정기(기동점검) 점검 결과보고

〔광복교~안양교 도로확장공사〕

□ 점검일시 : 2021.11.25 (목)

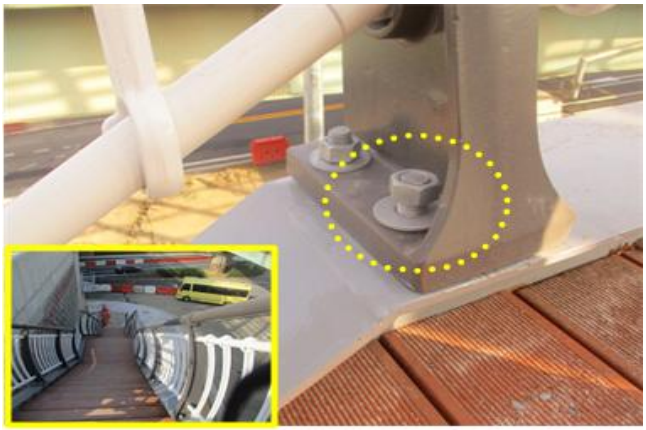
○ 품질관리(토목부) - 구일로에 설치되어 있는 계단 난간의 볼트체결 상태가 일부 미흡한 구간이 확인되니 전 구간 확인를 실시하고 필요구간에 대하여 조치하기 바람.

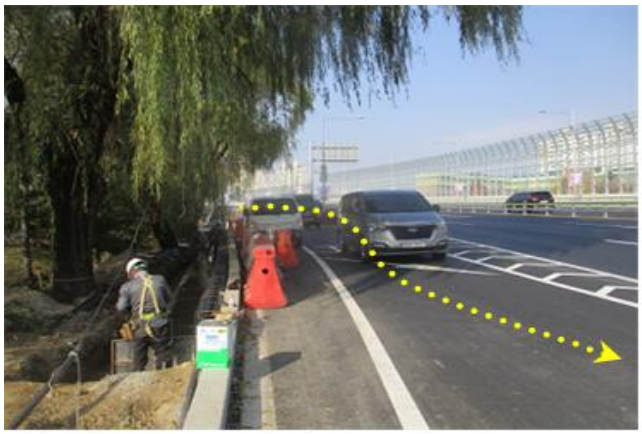
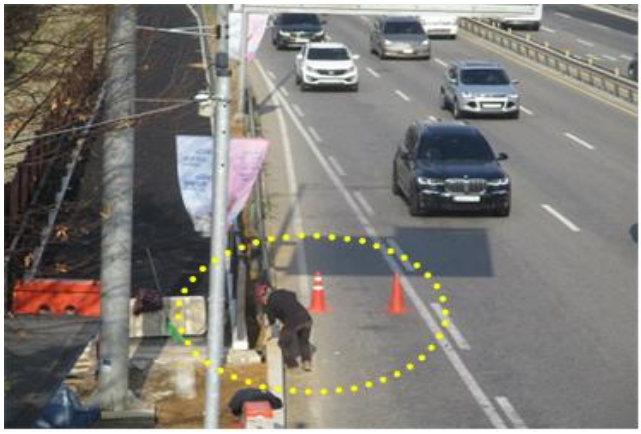
○ 기타 안전관리(토목부) - 서부샛길 작업장 진입구간에는 주변 통행차량이 사전에 작업구간임을 인지하도록 교통안내 표지판을 설치하여 관리하기 바라며, - 도로구간 인접 작업자를 대상으로 건설공사장 교통사고 사례를 중심으로 특별 안전교육을 실시하기 바람.

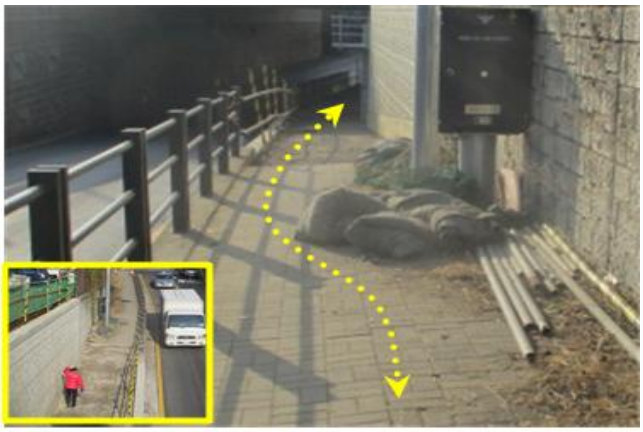
○ 기타 안전관리(토목부) - 안양교 A1 하부 보행통로는 일반시민이 이용중에 있으나 보도상 건설자재가 방치되어 있어 보행중에 전도 등의 안전사고 발생우려가 있으니 정리정돈을 실시하기 바라며, - 전체적으로 산발적인 작업이 진행중으로 작업장 출입통제 및 화재발생시 조치자 늦어질 수 있으니 통제구간 재정비, 모든 작업장에 적정 소화

기 비치 등을 확인하여 관리하기 바람.
